都民からの意見書の概要	事業者の見解
<p>る最も顕著な活動です。同時に最も騒音苦情の多い発生源でもあります。その騒音対策として、どのような作業措置及び配置、構造、材質等を予定しているのでしょうか。</p>	<p>が、荷さばき車両を建物の中に入れて作業するような計画としています。また、荷さばき車両が転回等するスペースの外周には 3m の壁を設ける予定です。防音壁の位置は、評価書案 48 ページに示したとおりです。構造や材質については、今後検討します。</p>
<p>3) 朝早く夜おそくまでの営業とそれに伴う夜中の搬入、搬出などによる騒音なども考えられる。</p>	<p>店外での営業宣伝放送は予定していません。</p>
<p>4) 営業宣伝活動に伴う騒音対策として、実施時間帯の特定や拡声器の位置等、どのように行う予定でしょうか。</p>	<p>交通誘導計画を作成し、必要なサイン計画、誘導員の配置等を実施します。また、防犯を含めた見回り等についても実施します。</p>
<p>5) 駐車場の騒音対策として、誘導員・監視員による場内走行の円滑化、見回りの実施等運営面での対策は行う予定でしょうか。</p>	
<p>7. 【大気汚染・騒音・振動】調査方法・調査地点に関する意見</p>	
<p>1) 現地調査（大気汚染）（P67） 環境基準で定められた測定方法では、通年または 4 季観測となっており、H18.3.3～3.9 の観測のみでは現地状況を把握したとは言えない。4 季観測を実施すべきである。</p>	<p>大気汚染の現地調査は、東京都設置の一般環境大気測定局である西東京市田無町測定局と計画地の大気状況に明らかな違いがないことを確認するために、社会生活のサイクルが反映できるよう、休日を含む 1 週間（平成 18 年 3 月 3 日～3 月 9 日、平成 21 年 1 月 28 日～2 月 4 日）で測定しました。</p>
<p>2) 大気汚染 大気汚染の予測に重要な風向風速を建設予定地で通年観測実施すべき。</p>	<p>大気質及び気象の一般環境の現況把握については、地域を代表する一般環境大気測定局として設置されている西東京市田無町測定局のデータを使用しています。田無町測定局は、計画地から南に 2km 程度のところに位置しており、当該地域は地形の起伏もそれほどなく、都心部のように高層の建築物が乱立しているような状況でもありません。</p>

都民からの意見書の概要

事業者の見解

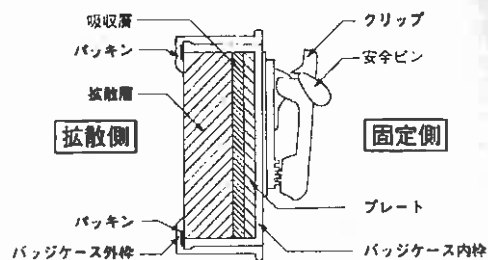
27) 車の渋滞による排ガスで周辺の住宅に及ぼす点も問題です。

今でも所沢街道と5小通りの交差点はNO₂の測定値が高くなることがあります。（年2回測定を続けています）

評価書(案)の測定場所とは異なりますが、滝山、八幡町では0.061、0.057の高い数値を示しています。（私達の仲間が測定しました）

そこに大型ショッピングセンターが出来ることによる大気汚染の悪化は予想されることです。

ましてや測定期間が1日というのはデータとして不十分ではないでしょうか。

簡易測定法を調査計画書に記載した7日間の測定から1日の測定に変更したのは、簡易測定は、もともと二酸化窒素の地点別データを補足的に得る目的で行っていることもあり、フィルターバッジ式簡易測定器を採用し、1日測定とするとともに、調査地点数を4地点から10地点に増やす方が補足データとして適当と判断したものです。フィルターバッジ式簡易測定器は、二酸化窒素簡易測定機器として一般的に用いられているもので、以下に模式図を示します。

週間変動（曜日による大気汚染濃度の変動）等については、公定法による一般環境大気質及び道路沿道大気質の調査を一週間通して実施していますので、この中で把握するようにしています。

なお、簡易測定についても7日間連続での測定を望まれる声が多かったことから、平成21年1月の測定においては7日間連続の調査（1月28日～2月4日の期間において、1日ごとに測定器を交換）を実施しており、調査結果については変更届に記載しています。

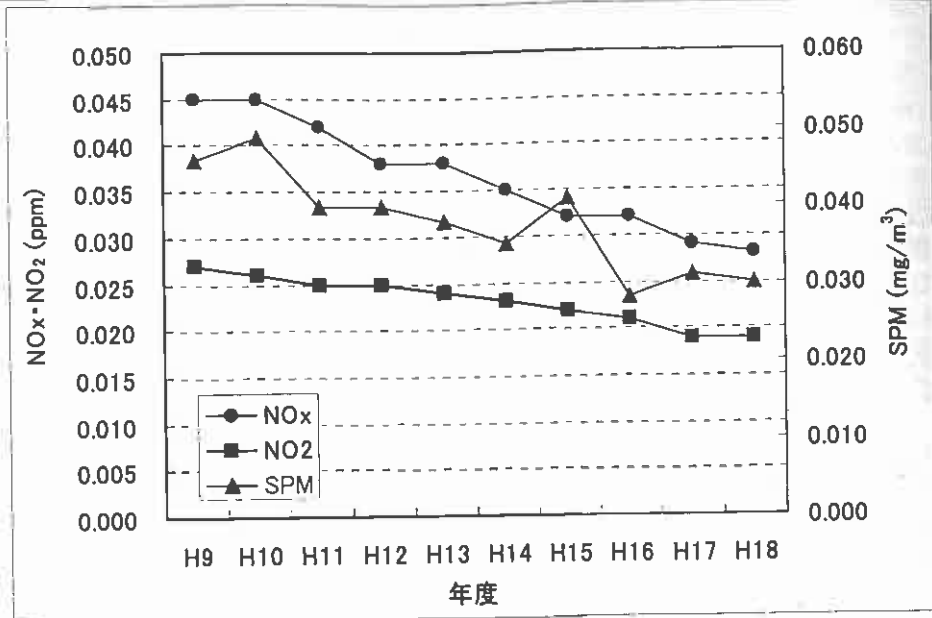
<p>34) 「大気汚染評価が民間のデータとちがいがすぎる。信頼できない」と説明会で指摘されましたが、イオンは「データが何故なのか検証できなかった」とニヤリとしました。イオンが誠実に環境アセスにとりくむとすれば、たった1日の測定でなく、最低でも春夏秋冬の各季節にわたり一週間程度のデータをとるなど、まともな現況調査をまず行うべきです。</p>	
<p>35) 本 p94 図 8.1.2-5 NO₂ のプロットが全部の点で違っている。Y 軸目盛りの取り違えか。</p>	<p>評価書案では、ご指摘のとおり、NO₂ の凡例が右側と左側で入れ替わっておりました。お詫びするとともに訂正して以下に表示します。なお、変更届においては修正した図を記載しています。</p>
